DU.451.952.2024.3.GS
L.dz.16994/2024.7671/2024

Dotyczy: uzgodnienia w zakresie zieleni projektu przebudowy układu drogowego ul. Mościckiego/Wietnamska/Pakistańska na potrzeby obsługi komunikacyjnej zabudowy mieszkaniowej wielorodzinnej z usługami w parterze, garażem podziemnym, zagospodarowaniem terenu, niezbędną infrastrukturą techniczną i przyłączem do sieci miejskich na terenie działki nr 5/5, AM-17, obręb Brochów oraz zagospodarowania skweru zieleni.

Załącznik 1 do uzgodnienia DU.451.952.2024.3.GS - Schemat

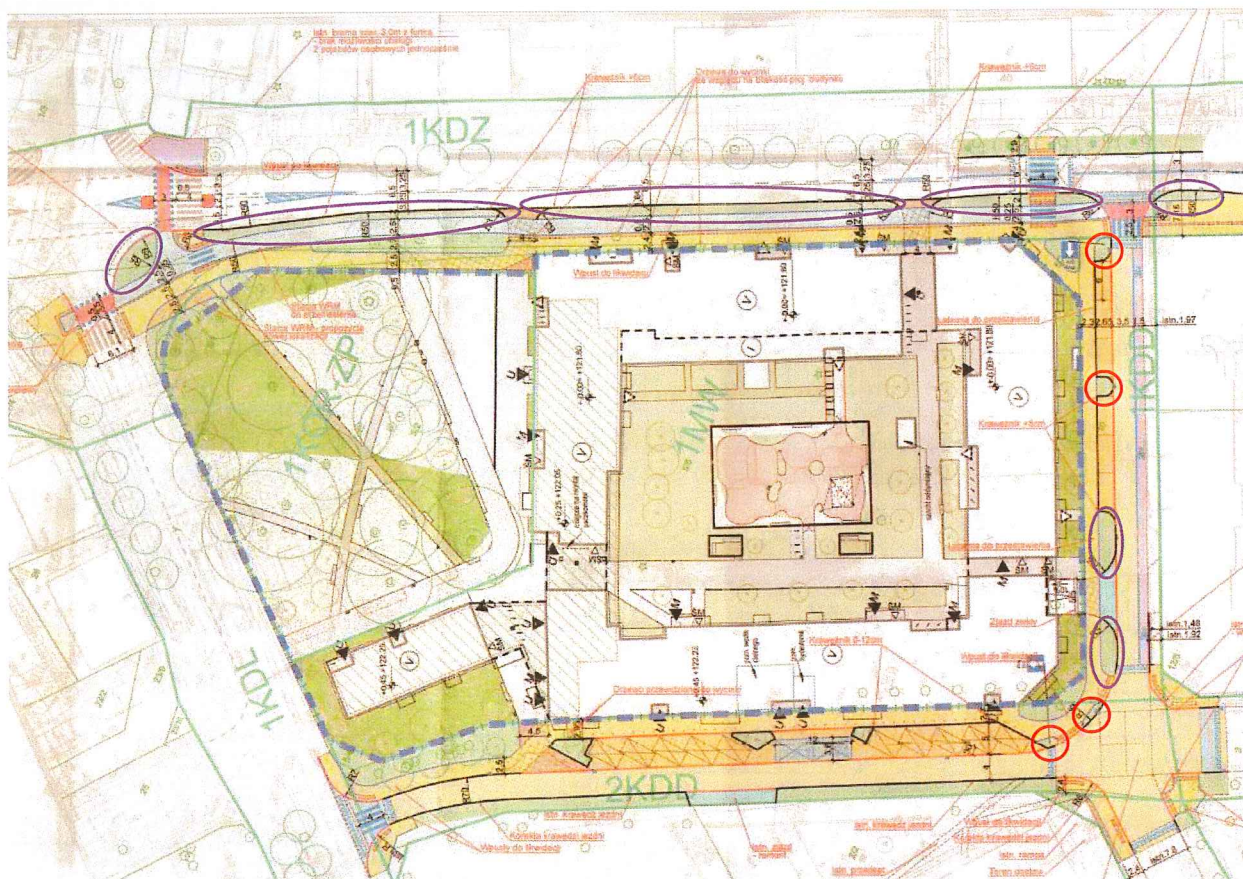
- c. Zarząd Zieleni Miejskiej wnosi o zaprojektowanie niskich krzewów oraz likwidację zaprojektowanych trawników/zaprojektowanie niskich krzewów w miejscach zaznaczonych na zał. 1 z uwagi na trudności w późniejszym procesie pielęgnacji i utrzymania.

-  do zaprojektowania niskie krzewy
 likwidacja zaprojektowanych trawników/zaprojektowanie niskich krzewów
